第 103 号提供ビスについてお詫びと訂正

平素は『週刊 Honda NSX』をご愛読頂きありがとうございます。
このたび 第103号 で提供しましたビスについてお詫びと訂正がございます。

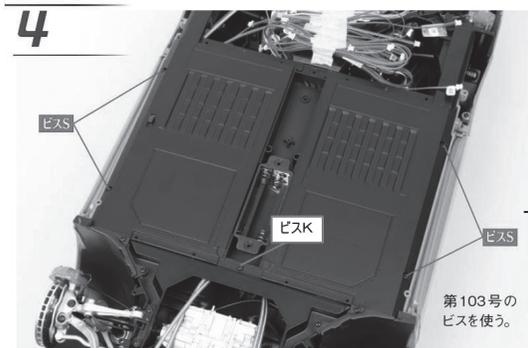
④第104号 P7 ステップ 4 にて使用する保管ビスに
訂正があります。

アンダープレートがずれないように押さえながら、
写真の5カ所に第103号で保管しておいた4本のビ
ス S (2.3×4mm -M) と1本のビス K (2.0×4mm -M)
を使用して固定してください。
